PROGETTO DEFINITIVO DELLE OPERE DI URBANIZZAZIONE PRIMARIA  
CONNESSE AL PIANO URBANISTICO APPROVATO CON DEL. GC N. 1185 DEL 15.12.2011

**COMMITTENTE: ABBATE COSTRUZIONI e AMBIENTE S.r.l.**  
**PROGETTISTA: COPEC S.r.l. Arch. Michela GENOVESE**

**Figura 52** Stralcio planimetria con indicazione dei cassonetti per l'indifferenziata a servizio del polifunzionale

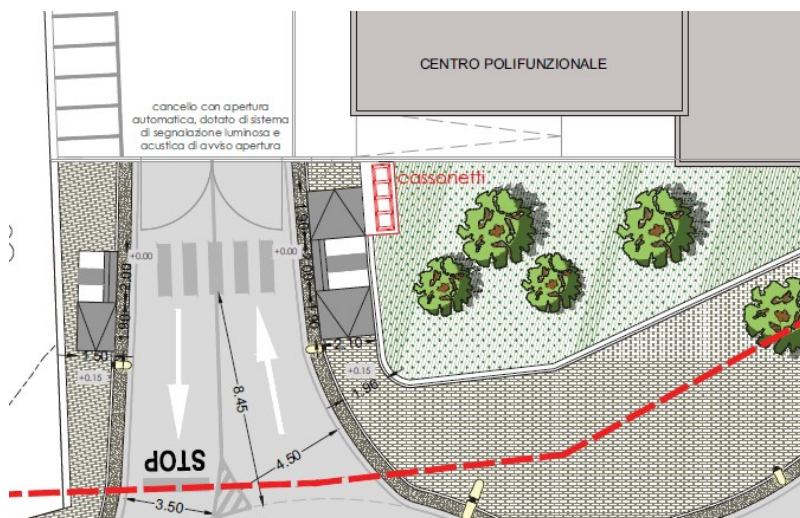
Inoltre sarebbe opportuno, in fase di progettazione esecutiva, di avere tutte le informazioni tecniche del sistema e misure dell'ingombro dei cassonetti interrati in modo da verificare sia la fattibilità tecnica e sia se sono garantite le giuste dimensioni del marciapiede per il passaggio dei diversamente abili. Pertanto questo punto sarà maggiormente sviluppato e dettagliato nella fase esecutiva anche a seguito di un confronto con il dott. Stanganelli, che si è dimostrato disponibile fin d'ora, e saranno seguite le indicazioni che ci saranno fornite dal Servizio.

Nel corso della redazione del progetto definitivo del polifunzionale è stata individuata un'area per l'alloggio dei contenitori per la raccolta differenziata. In questo caso è stata prevista un'area all'interno della aiuola da recintarsi con delle staccionate in legno. Anche in questo caso di facile accesso sia per gli operatori ecologici che per i fruitori del centro polifunzionale.

Figura 6 stralcio planimetria allegata alla pratica di valutazione progetto presso VVFF- attacco uni 70

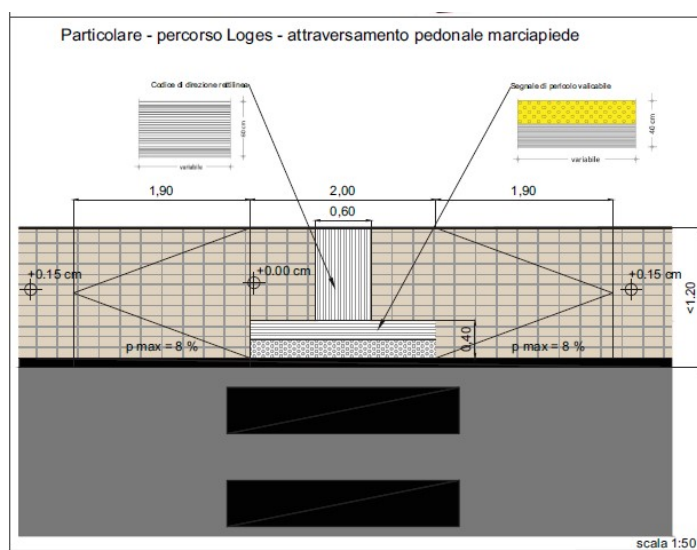
*“Per l’accesso alle aree e alle attività a rischio di incendio e alla connessa viabilità occorre assicurare le seguenti misure:*

- *Larghezza 3,50 m*
- *Altezza libera 4,00 m*
- *Raggio di volta 13,00 m*
- *Pendenza non superiore al 10%*
- *Resistenza al carico :almeno 20 tonnellate;”*

*Per quanto attiene alla rete antincendio cittadina, gli idranti potranno essere del tipo soprassuolo o sottosuolo; ma con bocche UNI 70 ed essere identificabili [,,]. L’area di*

*installazione , inoltre deve essere costantemente fruibile per il rifornimento dei mezzi VF”*

In merito alle osservazioni del comando dei VF di Napoli si evidenzia che le misure relative alla larghezza, altezza, raggio e pendenza sono tutte rispettate come si evince dalla planimetria di progetto. Le larghezze degli accessi sono maggiori di mt.3,5. Per le altezze non ci sono vincoli progettuali. La pendenza di accesso e i raggi di volta sono rispettati. Nel progetto delle opere di urbanizzazione primaria sono assicurate le condizioni per l'accesso alle aree sia per le Residenze che per il Polifunzionale.

Gli attacchi UNI 70 , per entrambe le strutture , sono posizionati agli ingressi dove possono accedere facilmente i mezzi dei VF per il rifornimento.

Per il Polifunzionale è stato rilasciato dal Comando Provinciale Vigili il parere favorevole con nota Prot 257 del 17.02.2020. Nello stralcio della planimetria del progetto del polifunzionale, è indicato l'ingombro del mezzo dei VF e l'attacco uni 70 esterno. In fase esecutiva si può definire con il responsabile del procedimento del comando dei VF, di spostare l'attacco uni 70 all'esterno dell'area recintata in modo da essere costantemente fruibile per il rifornimento dei mezzi VF.
